Gebouw "Van Uden"

project	Gebouw "Van Uden"
omschrijving	Verbouwing van een werk-woonhuis (rijksmonument) aan de Veerhaven 14-15 te Rotterdam
opdrachtgever	Rotterdamse Grond B.V.
architect	ir Jeroen Hoorn, architect
projectnummer	0307
tekenaar	
formaat	A3
datum	1 maart 2019
fase	aanvraag omgevingsvergunning
tekening	DO.10j
onderwerp	diverse toelichtingen en aanvullingen op verzoek van Welstand

Eerste verdieping • Ingrep 1 & 2 / Tweede verdieping • Ingrep 1 • Toelichting

plattegrond - te maken | 1:37

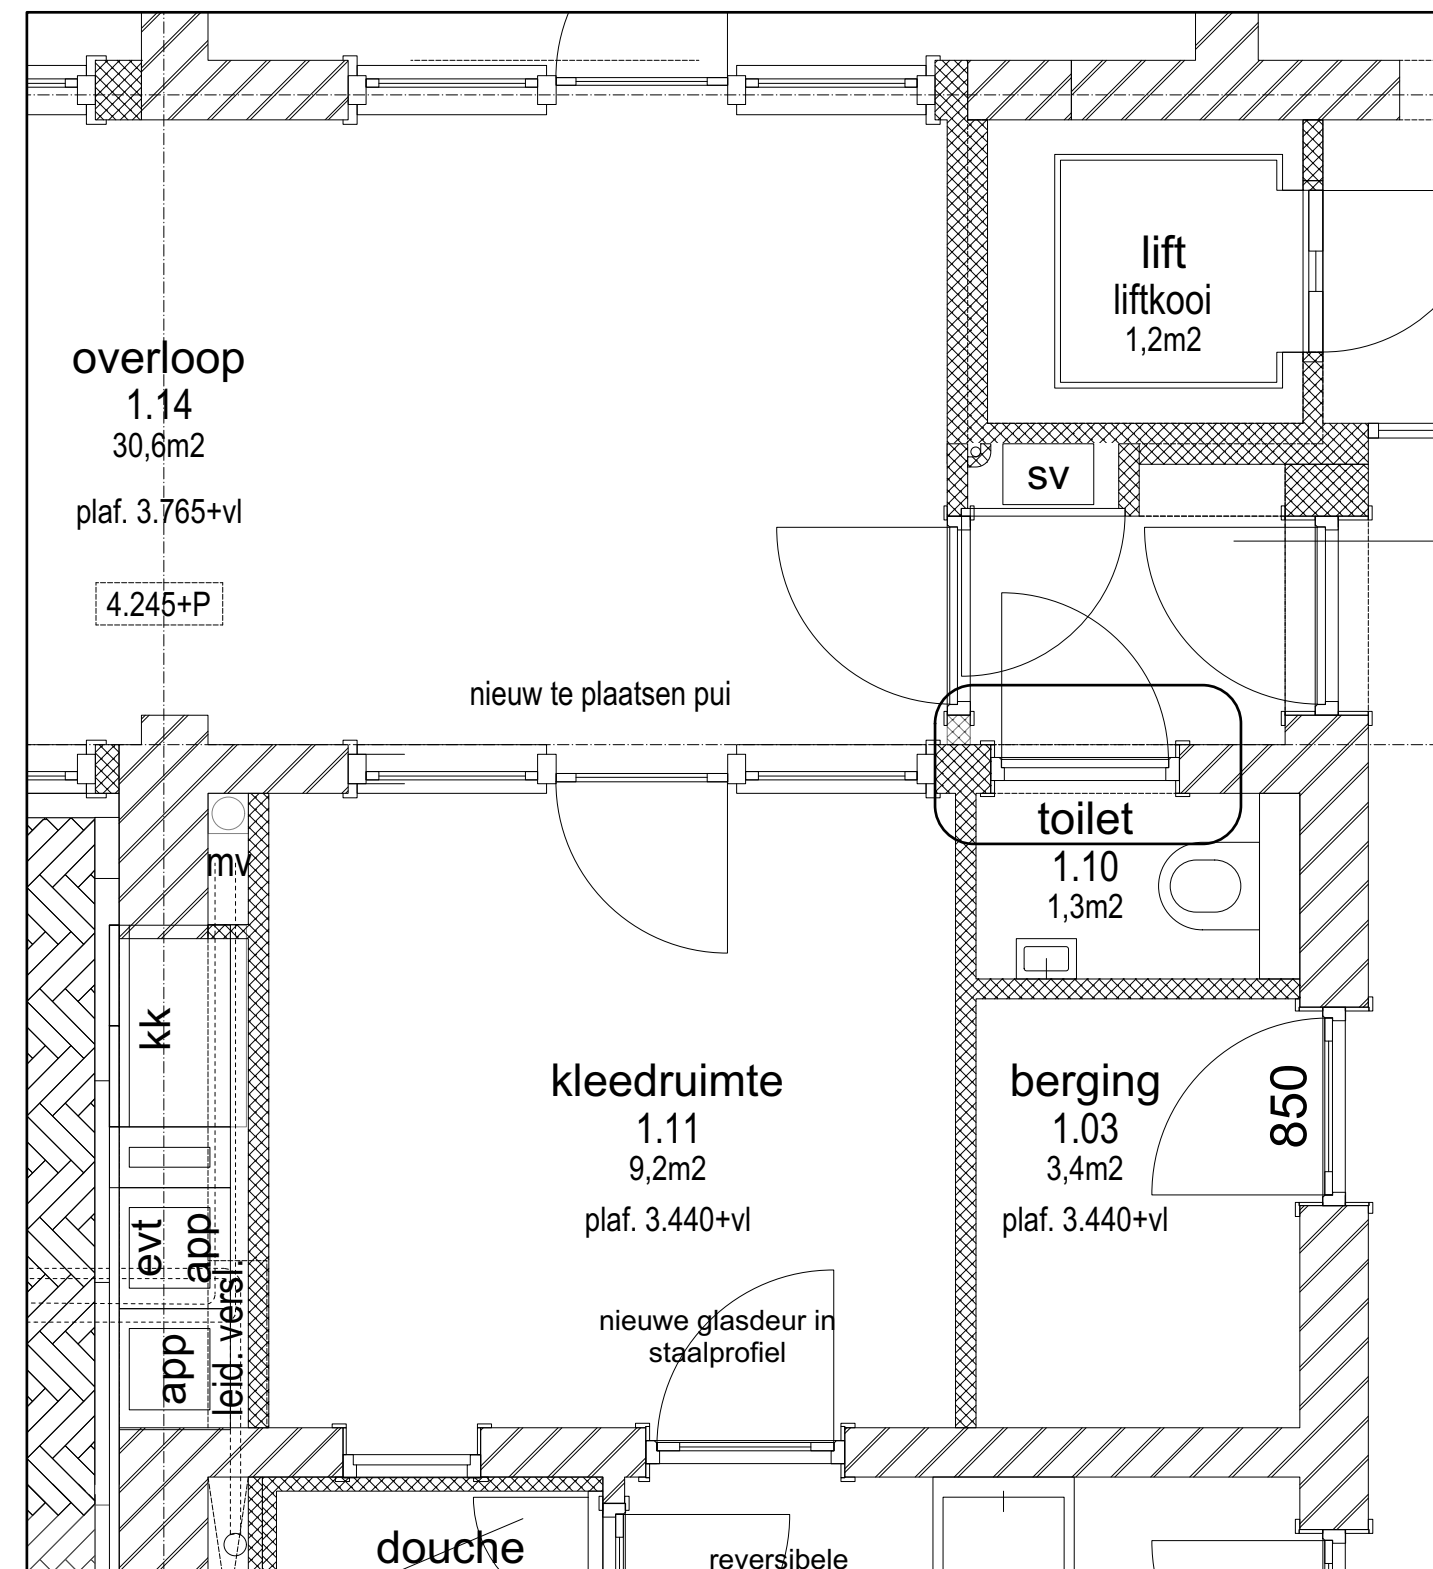
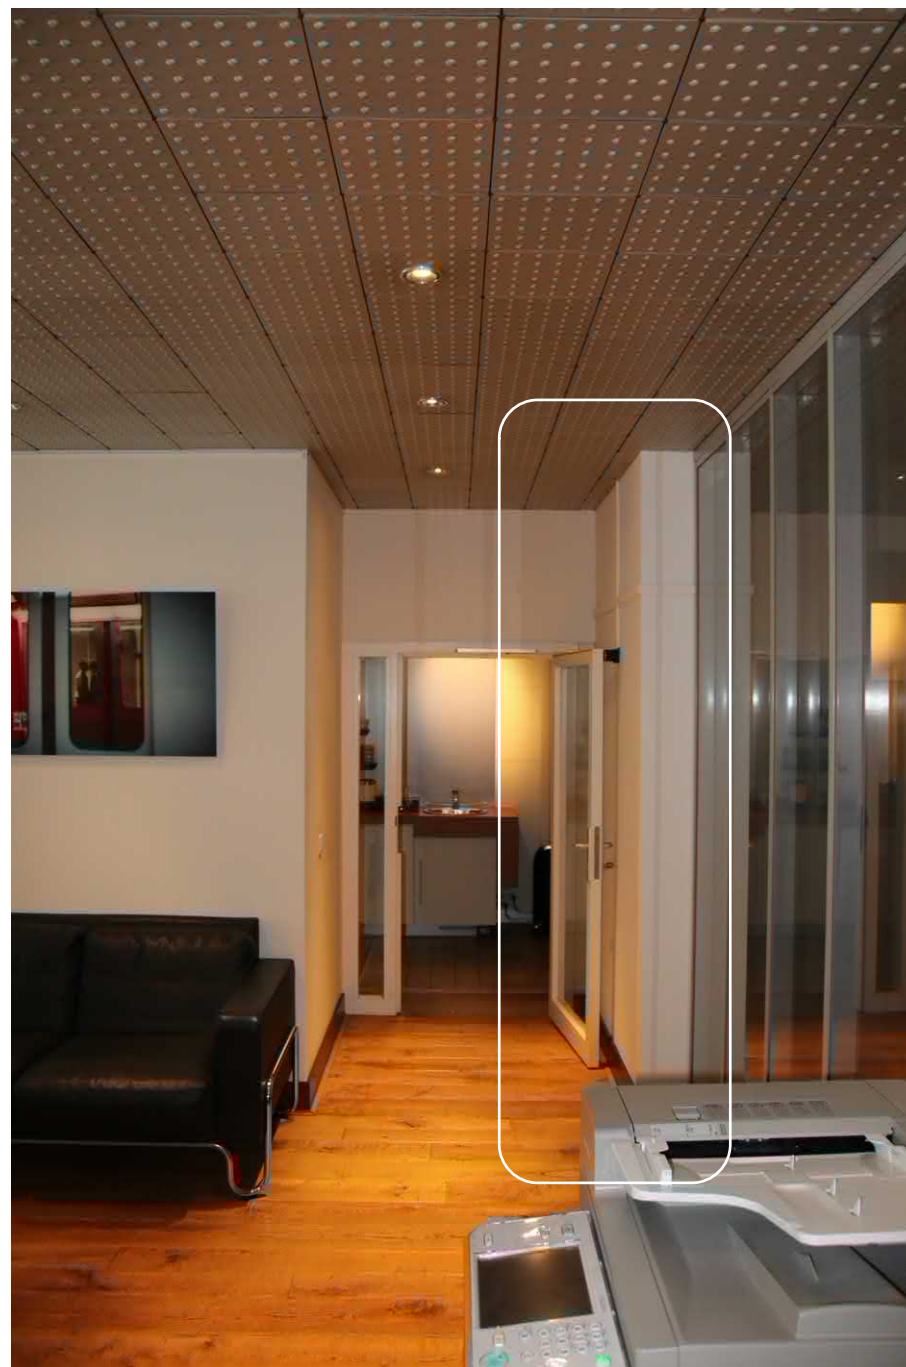
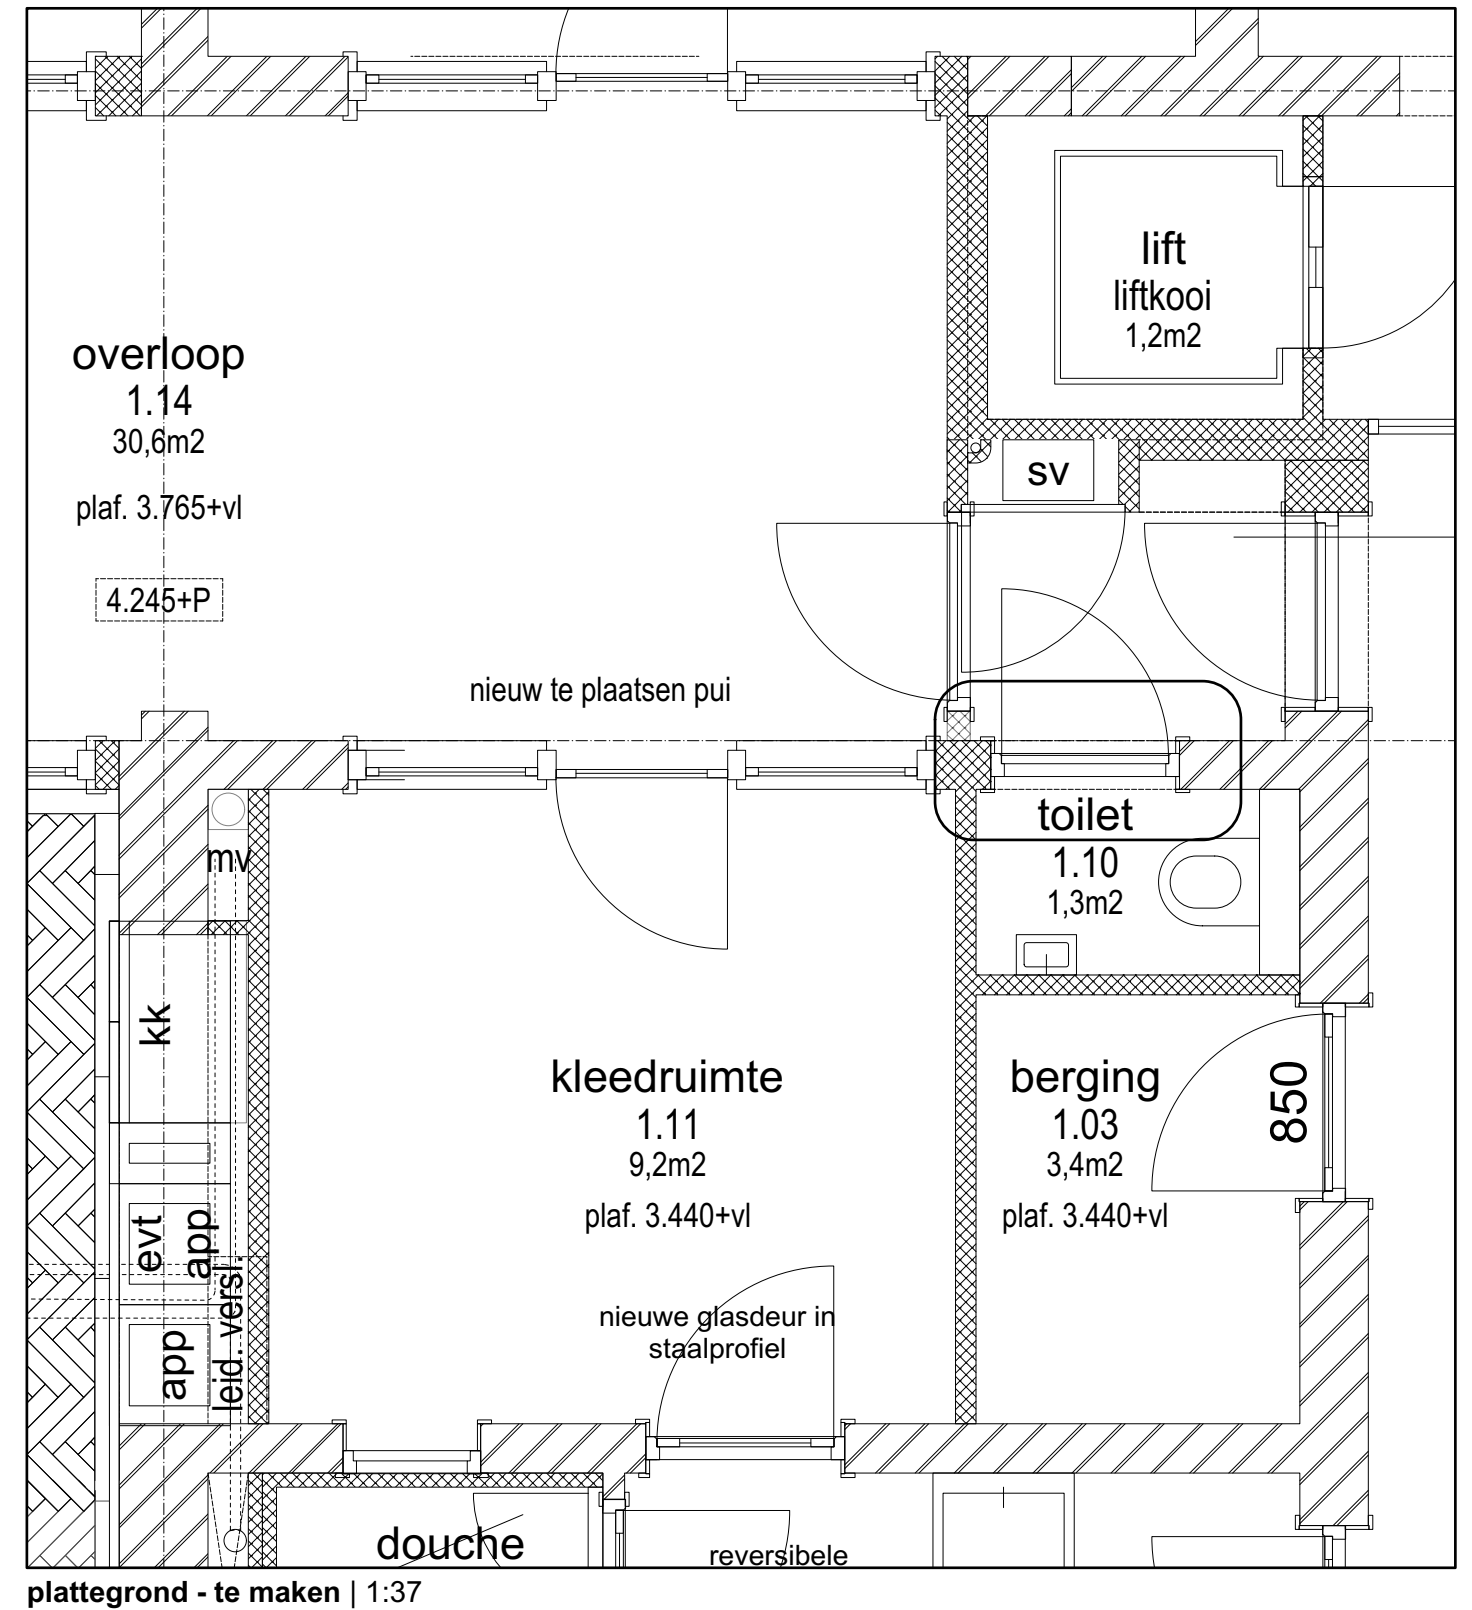
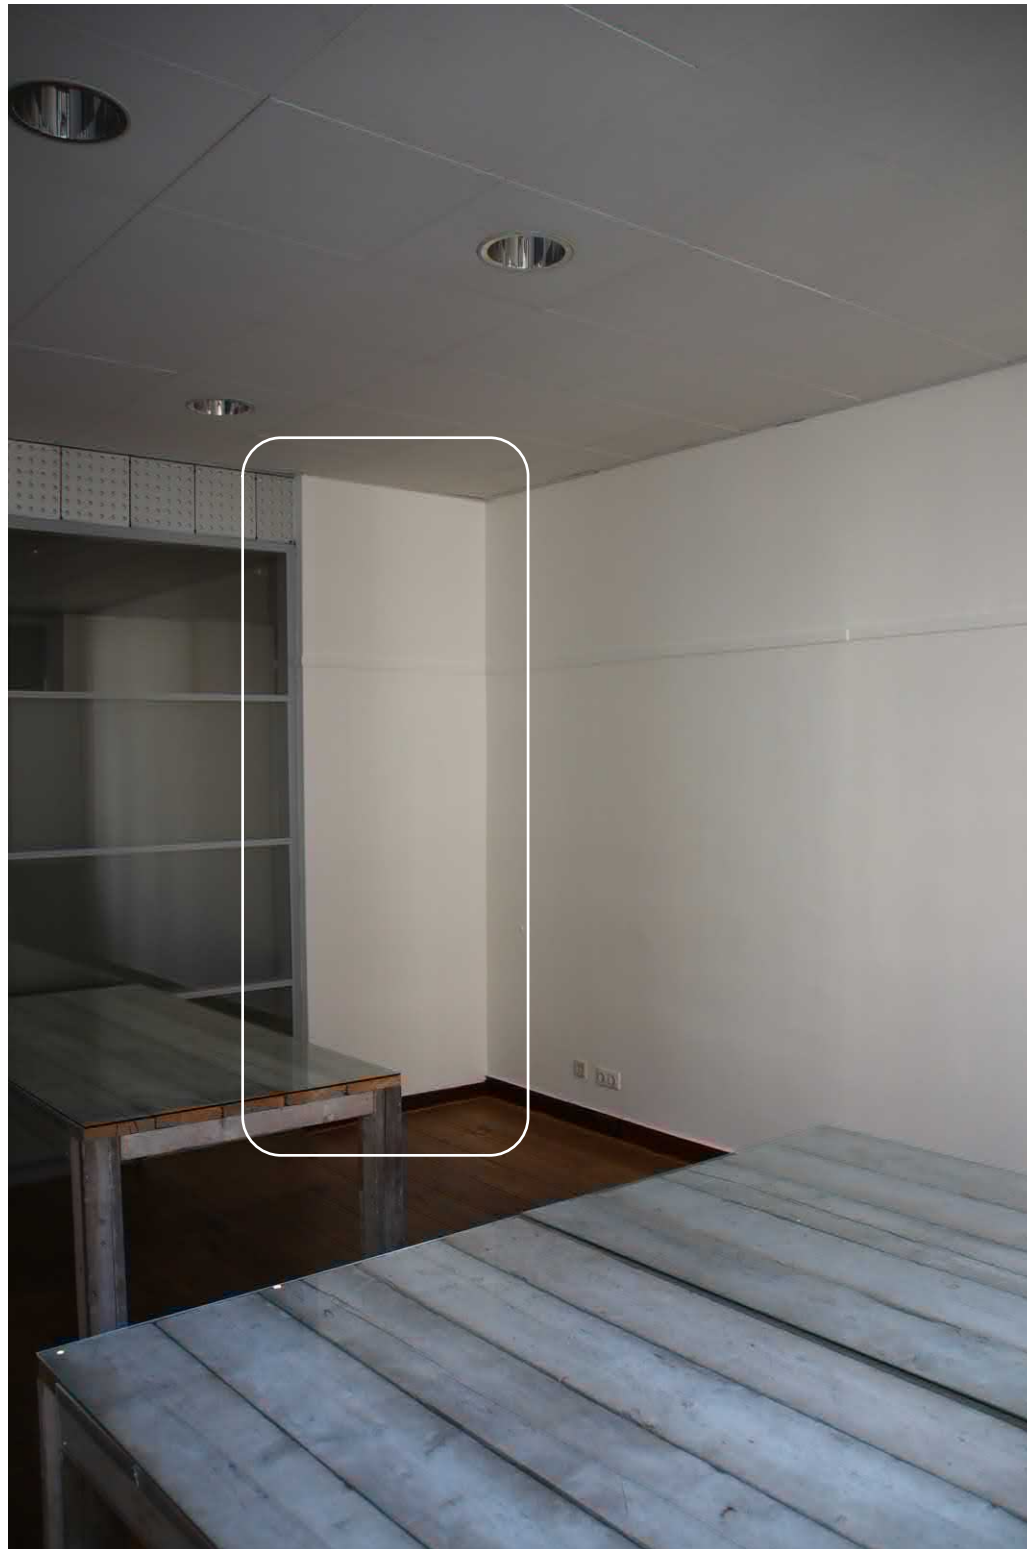
Hoewel de gestuukte penant op as 3 inderdaad een originele is, heeft deze verder geen originele details. De plint, vloer en het schilderijophangstripje zijn uit de jaren negentig. Het lijkt danook niet bezwaarlijk hier doorgang in te maken met een een toilet. De voorziening kan altijd weer eenvoudig verwijderd en jhersteld worden.

plattegrond - te maken | 1:51

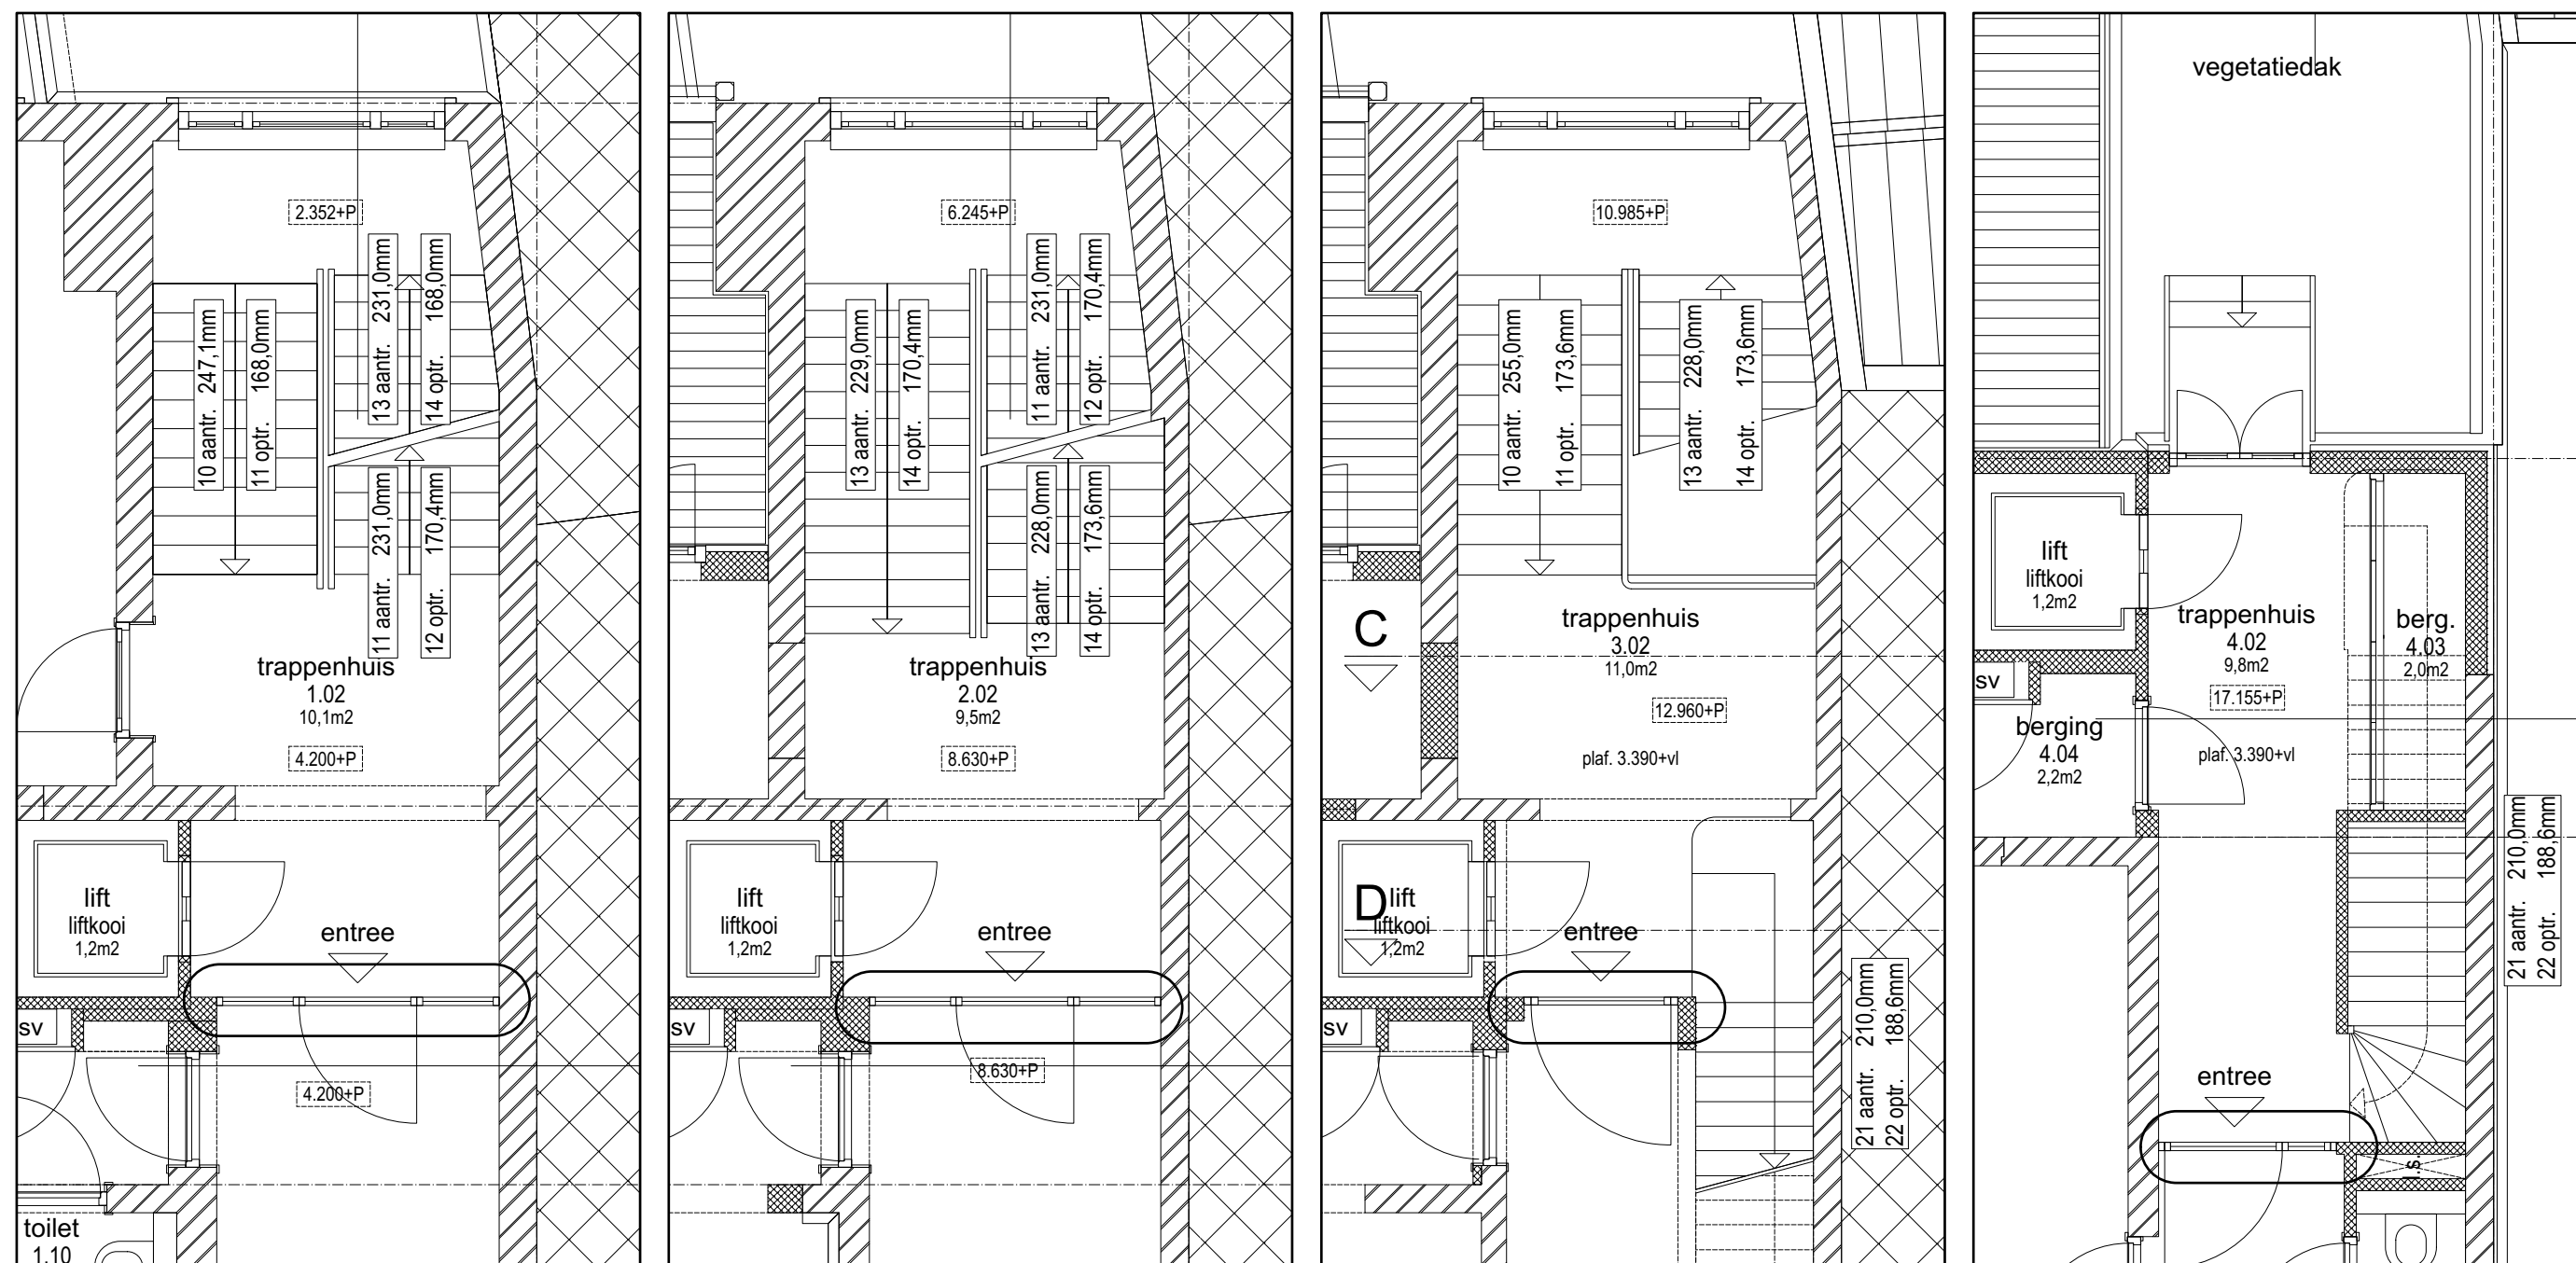
Op alle plekken waar hergebruik van bestaande vrijkomende deuren historisch gezien niet geloofwaardig zou zijn qua positie of functionele eisen zal zo veel mogelijk worden gezocht naar een samenhangende, als nieuwe tijdslaag leesbare detaillering, kleur en materialisering voor deuren, die reversibel is. De uitvoering zal in glas zijn met slanke donkergrijze stalen randprofilering die met terugliggende voeg met brandwerende kit op rugvulling zal worden aangebracht. Dit geldt voor alle entreedeuren van de appartementen, voor de eventuele nieuwe toegangsdeuren tpv tourniquet hoofdentree in het rechter bouwdeel, en voor nieuwe binnendeuren zoals douchedeuren. Met Bureau Monumenten is afgesproken dat dit als voorschrift zal worden opgenomen in de vergunning, aangezien de detaillering hiervan sterk merkafhankelijk is en nog nadere afstemming behoeft. Geacht wordt aan een uitvoering als Metaglas, Jansen Art 15 of LunaX Contraflam of gelijkwaardig (zie voorbeelden volgend blad aan de hand van de situatie tpv 3e etage).
